PR4.3 Avis des experts sur la recevabilité

Recueil des avis issus de la consultation auprès des ministères et organismes

Projet : Réaménagement de la cellule 6 au centre de traitement de Stablex sur le territoire de la ville de Blainville par Stablex Canada inc.
Numéro de dossier : 3211-21-014

Tableau 1-1 Paramètres analysés dans l'eau souterraine dans le contexte du suivi environnemental

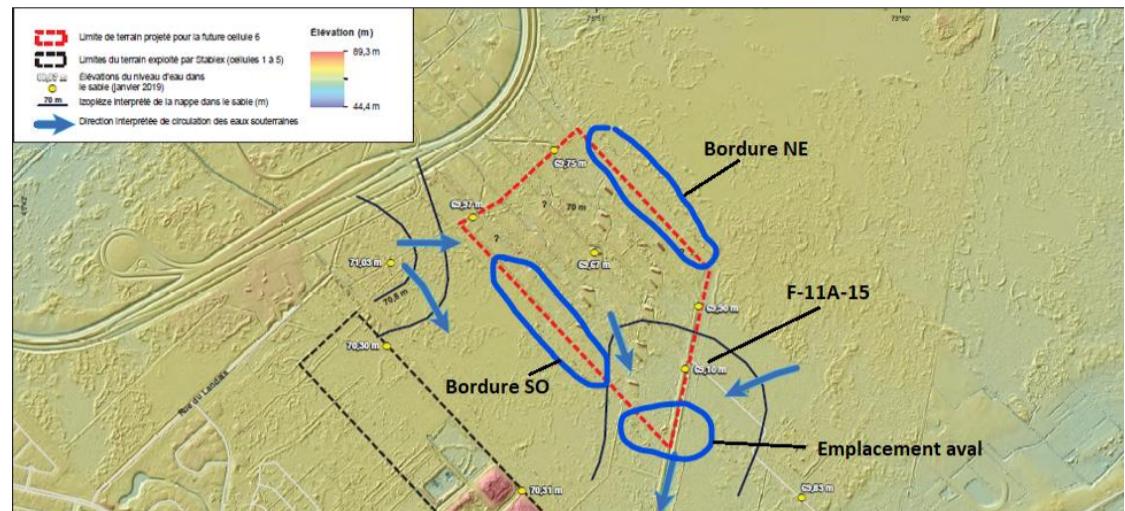
Dans ce tableau, on mentionne les puits S-54 et F-09-15-R qui ne figurent pas à la carte 11-1 (extrait plus bas). De plus, trois puits supplémentaires (R-44, R-45 et S-58) seront aménagés prochainement et retenus dans l'établissement de la teneur de fond naturelle ainsi que dans le cadre du suivi environnemental.

Dans sa réponse à la question QC-7, le demandeur précise que l'emplacement des deux puits supplémentaires (R-44 et R-45) sera établi lors de l'état de référence (teneur de fond). **À ce moment, une version révisée de la carte 11-1, incluant la position de l'ensemble des puits d'observation retenus dans le suivi des eaux souterraines (incluant tous les nouveaux puits ainsi que les puits S-54 et F-09-15-R) devra être déposée et accompagnée de leur schéma d'aménagement (rapport de forage) respectif.**

Figure 1 – Distribution spatiale des points de mesure de l'aquifère au roc en fonction de la direction d'écoulement des eaux souterraines

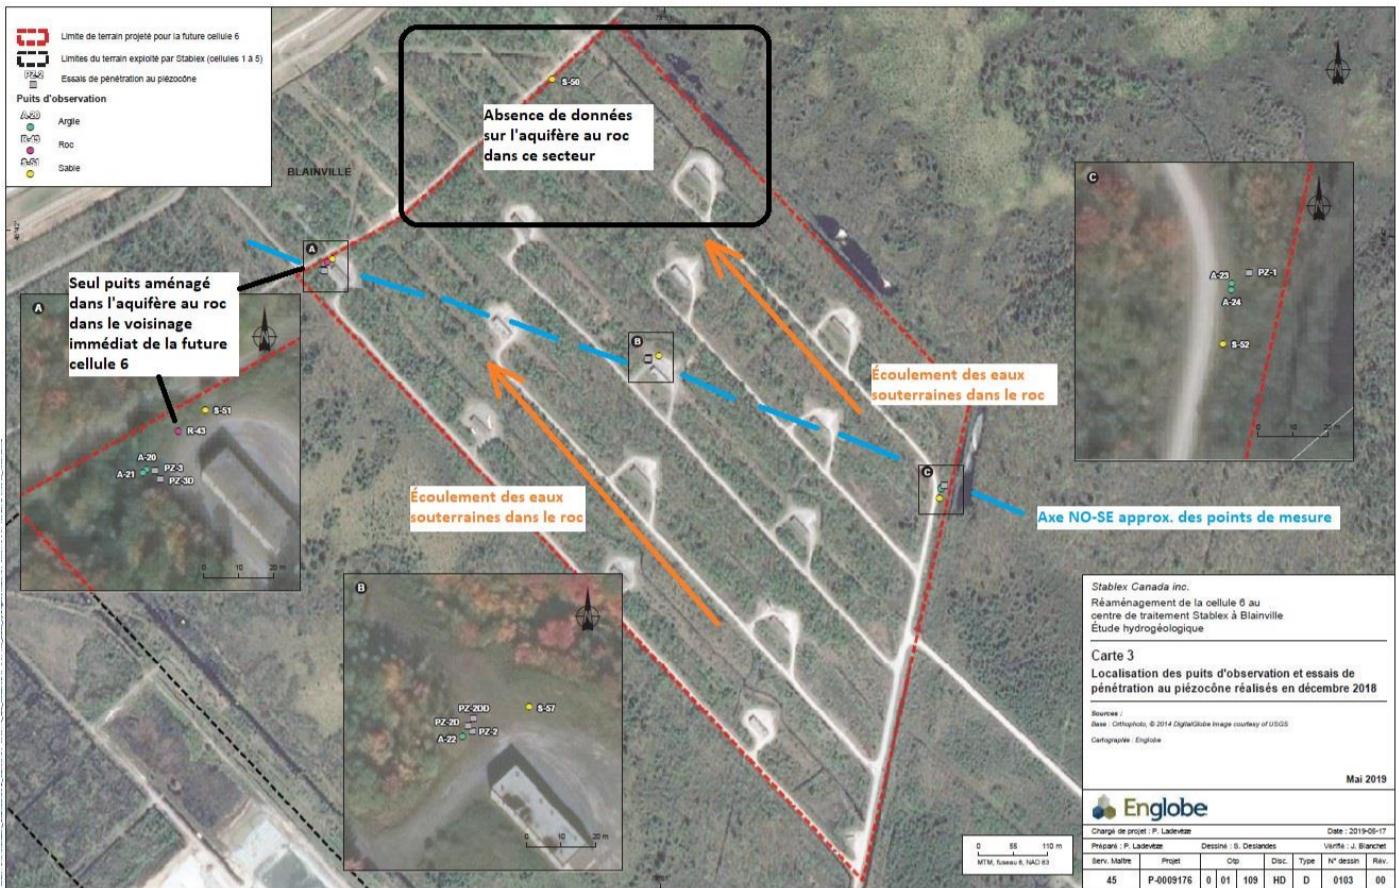
Le consultant (Englobe) recommande d'effectuer une mise à jour de l'évaluation environnementale sur la base, notamment, de la faible représentativité spatiale des données. La carte 3 de l'annexe 6 positionne les sites de prélèvement d'eau retenus dans l'étude (voir figure 1 en pièce jointe). Ceux-ci sont disposés selon un axe approximatif NO-SE qui s'apparente à la direction d'écoulement des eaux souterraines au niveau du socle rocheux. Selon cette configuration, une source de contamination existante localisée sous la portion nord de la cellule 6 ne serait considérée dans l'estimation de la teneur de fond pour l'aquifère au roc. Afin d'éviter toute ambiguïté sur l'origine (antérieure ou contemporaine à l'exploitation de la cellule) d'éventuels résultats excédants les critères applicables aux puits de contrôle aménagés dans le socle rocheux en aval hydraulique du secteur nord de la cellule 6, **le promoteur devrait s'engager à y aménager un puits d'observation et à intégrer les résultats analytiques des eaux qui y seront prélevées dans l'élaboration de la teneur de fond pour l'aquifère au roc.**
